Rapport ambtshalve wijzigingen
ontwerpbestemmingsplan
Buitengebied, Waaldijk 42-43, Oosterhout

Vastgesteld door de raad 15 november 2022
Registratienummer: 2021-010517

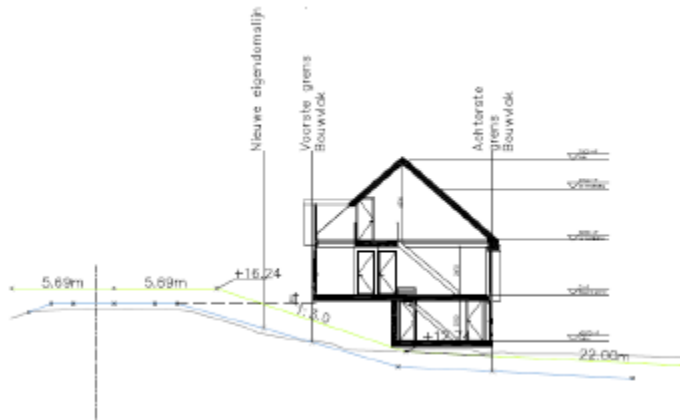
- Het beeldkwaliteitsplan is aangepast aan de hand van het woningontwerp. De woning zal met 0,5 meter worden verhoogd ten opzichte van de eerdere dwarsdoorsnede in

het beeldkwaliteitsplan. Hiertoe is een nieuwe dwarsdoorsnede in het beeldkwaliteitsplan opgenomen. Zie hiervoor onderstaande afbeelding:

Dit is ook zo in het bestemmingsplan verwerkt. De woning wordt op 0,5 meter boven peil gerealiseerd. De woning wordt hiermee toegankelijk met een trap, gezien de grond niet opgehoogd wordt tot deze hoogte. Deze vraag kwam voort uit de hoogte die over zou blijven voor het realiseren van het souterrain. Met deze oplossing blijft er genoeg ruimte over voor het realiseren van een souterrain aan de achterzijde van de woning tegen de dijk. In verband met het PVVR van de dijk kan dit souterrain niet dieper in de grond en verder richting de dijk worden gesitueerd. Dit is verwerkt in het beeldkwaliteitsplan middels het opnemen van de volgende passage op pagina 3 van het beeldkwaliteitsplan:
